金門縣烈嶼鄉公所 函

主旨：檢送「烈嶼清遠湖水環境改善(第一期)」案之停車場鋪面施
作範圍會勘紀錄1份，請查照。

金門縣烈嶼鄉公所會勘紀錄

一、會勘事由：「烈嶼清遠湖水環境改善(第一期)」案之停車場鋪面施作範圍會勘

5M 陶磚步道鄰近水門處

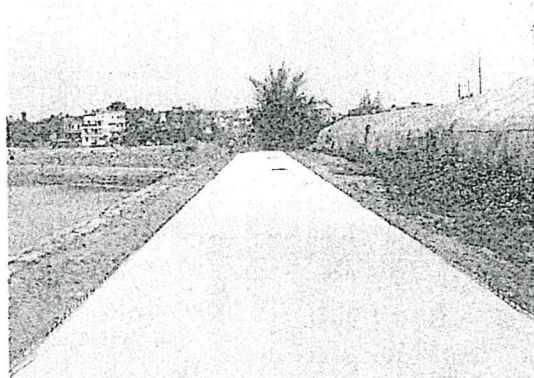
- (一)原設計 5m 陶磚步道鄰水門處與既有界面銜接段步道寬度不足部份，及水門左側既有地坪未具完整性介面未依現場處理妥善，請設計單位審慎檢討評估後，再報所憑辦。
- (二)原 5m 陶磚步道下方既有排水溝渠格柵蓋板，為考量爾後排水溝渠清淤應有設清淤功能之活動蓋板，請設計單位併新設排水溝渠全面檢討評估後，再報所憑辦。
- (三)本工程左側入口處之原既有指示牌、枕木停車格及導覽牌與本案停車場設置位置衝突處，原既有指示牌請承商配合移設至導覽牌左側，既有枕木停車格因年久損壞，配合本工程停車場施作予以拆除，原設計 4 個汽車停車格及 14 個機踏車停車格位置恐需挖除既有路樹，在不挖除原則下經與勘人員達成共識，請配合現況調整位置及數量，並請設計單位辦理圖說及數量修正。
- (四)為考量景觀橋整體美觀拱型線條得以呈現，橋面線板及橋孔弧型宜以暗黑色抵石子收邊修飾施作，請設計提圖說，本項依契約規定採實做數量，並修正竣工書圖結算。
- (五)承商建議原設計涼亭前方及 B、C 池臨馬路段 W=2M 陶磚步道及 A、C 池左側 W=5M 陶磚步道其施作型式改以丁鋪施作，請設計單位檢討是否符合設計原意，及契約圖說規定競合，釐清後函報本所憑辦。
